RENESAS TECHNICAL UPDATE

製品分類	MPU & MCU	発行番号	TN-RL*-A057A/J	Rev.	第1版
題名	シリアル・アレイ・ユニット (SAU) SPI 機能付クロック同期シリアル通信機能の仕様制限について		情報分類	技術情報	
適用製品	RL78/F13, F14 シリーズ	対象ロット等	関連資料	左記適用製品のユーザーズマニュアルハードウェア編	
		—

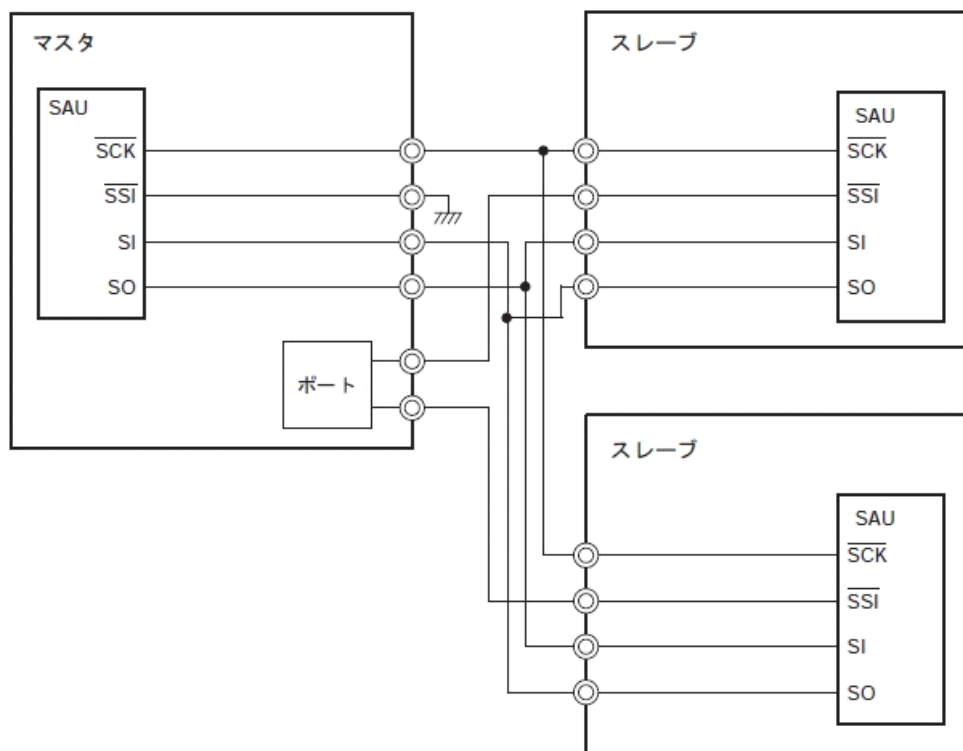
SAU の SPI 機能付クロック同期シリアル通信をスレーブ・モードかつ SSI_{mn} (スレーブ選択入力) を使用される場合、外部から入力される SSI_{mn} の入力タイミングに依存して、SCK_{mn} からの通信クロックよりも 1 ビット早く送受信される可能性があります。

- ・シリアル通信動作設定レジスタ mn (SCR_{mn}) の CKP_{mn} ビットを “1” (クロック位相を反転) にしてください。
- ・シリアル・スレーブ選択許可レジスタ m (SSE_m) の SSE_{mn} ビットを “0” (SSI_{mn} 端子入力を無効) にしてください。
 - SSI 信号を汎用ポートで受けて、SPI 通信をソフトウェアでスタートする。
 - SSI 信号を外部割込みで受けて、SPI 通信をソフトウェアでスタートする。

SPI機能の構成例

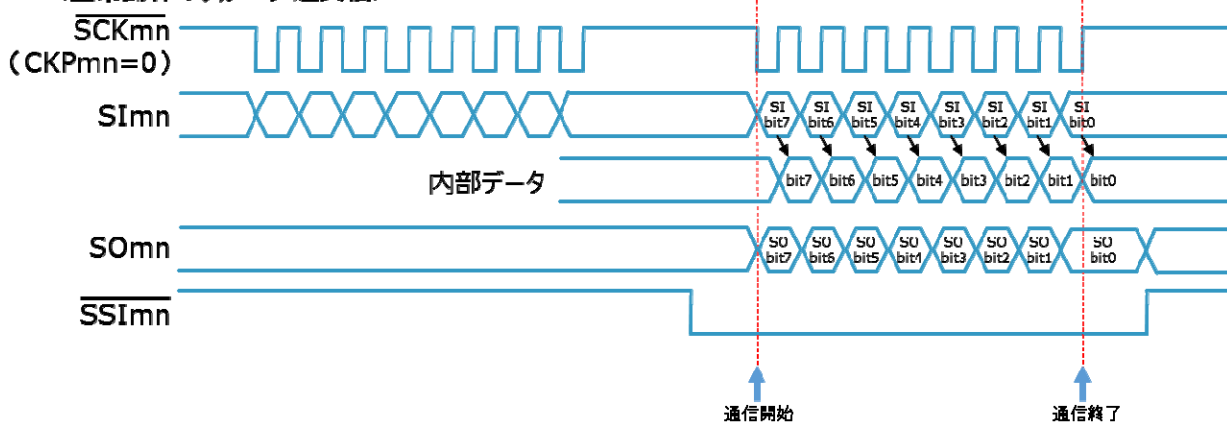
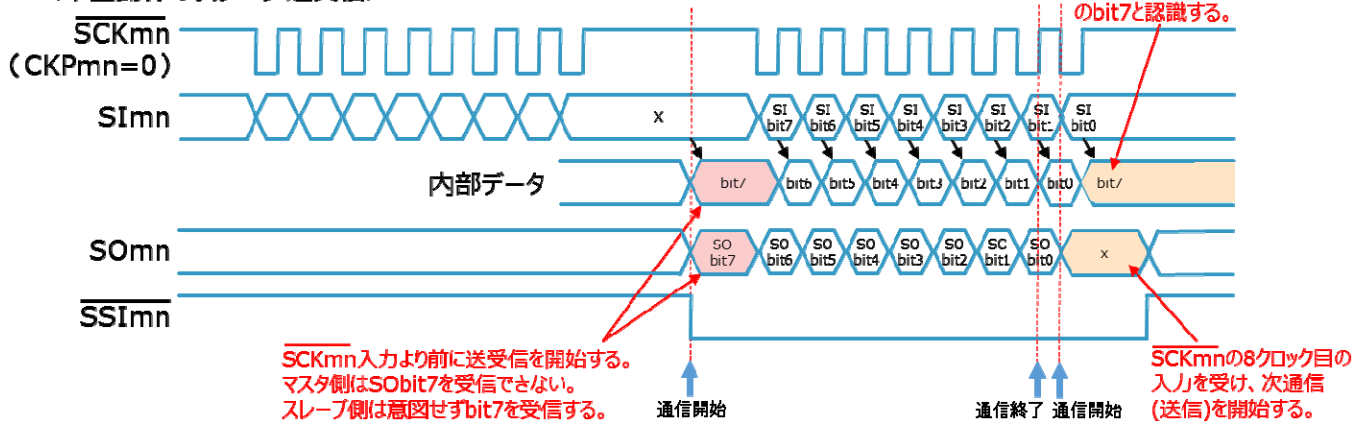
- (1) SPI 機能付クロック同期シリアル通信をスレーブ機能で使用している。
- (2) シリアル・スレーブ選択許可レジスタ m (SSE_m) で SSI_{mn} 端子入力を有効にしている。(SSE_{mn}=1)
- (3) シリアル通信動作設定レジスタ mn (SCR_{mn}) でクロック位相を正転にしている。(CKP_{mn}=0)

SCKmn入力より前に送受信を開始する。
 マスタ側はSObit7を受信できない。
 スレーブ側は意図せずbit7を受信する。

受信データの0bit目(SIbit0)を受信できない。
 SIbit0は次通信のbit7と認識する。

SCKmnの8クロック目の入力を受け、次通信(送信)を開始する。

不正動作はSSmレジスタのSSmnビットを“1” (シリアル・チャンネル動作許可)にするまで続きます。

「SSI_{mn} (スレーブ選択入力) を使用される場合、SCR_{mn}レジスタのCKP_{mn}ビットを “1” (クロック位相を反転) にしてください (m = 0, 1、n = 0, 1)。 」
